# RENESAS TECHNICAL UPDATE

製品分類	MPU & MCU	発行番号	TN-RX*-A0267A/J	Rev.	第1版
題名	デュアルモード使用時のフラッシュメモリ書き換え方法の追加		情報分類	技術情報	
適用製品	RX26T グループ、 RX65N グループ、RX651 グループ、 RX66N グループ、RX671 グループ、 RX72M グループ、RX72N グループ	対象ロット等	関連資料	各製品のユーザーズマニュアル ハードウェア編 (詳細は最終ページの表をご参照ください)	
		全ロット

図1 リニアモードのままフラッシュメモリを書き換える例

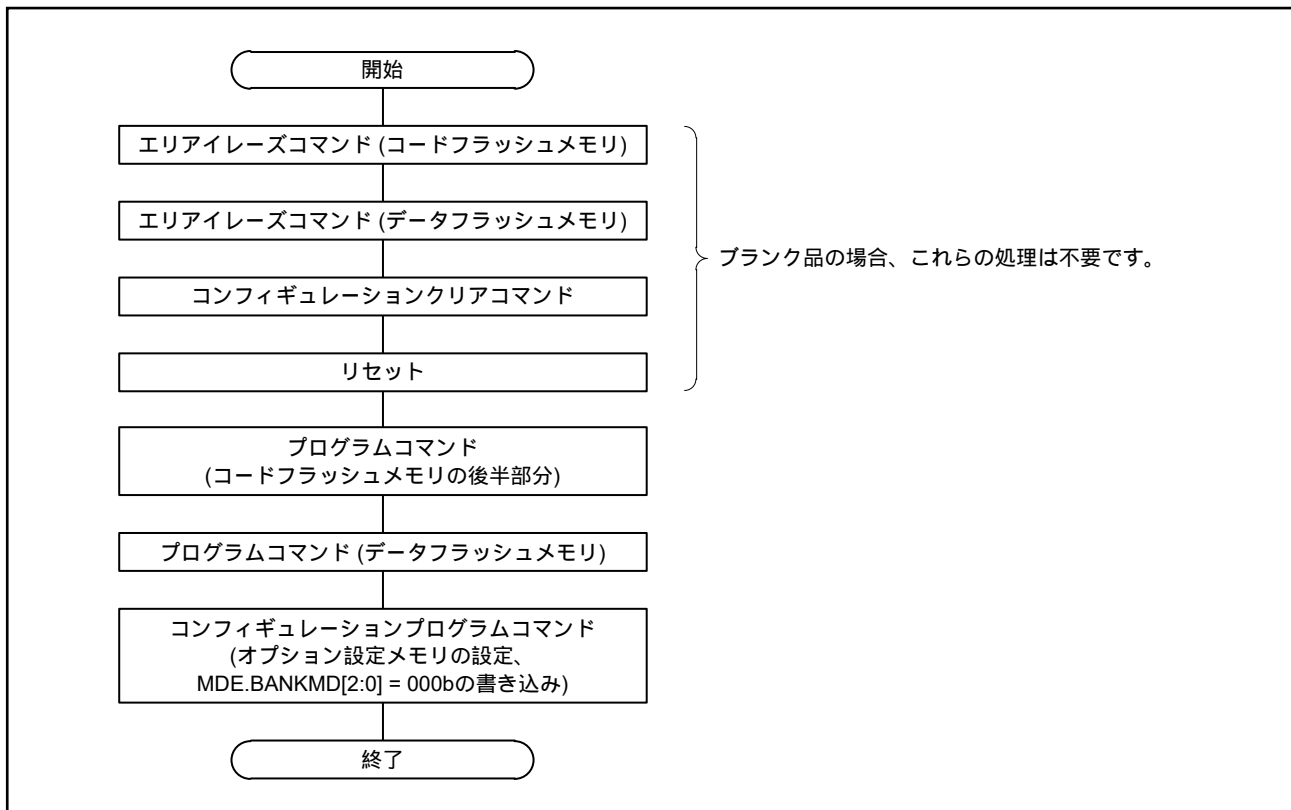
上記適用製品においてデュアルモードを使用する場合のフラッシュメモリ書き換え方法に関し、リニアモードのままフラッシュメモリを書き換える方法について、以下のとおり連絡いたします。

図1に、リニアモードのままフラッシュメモリを書き換える例を示します。
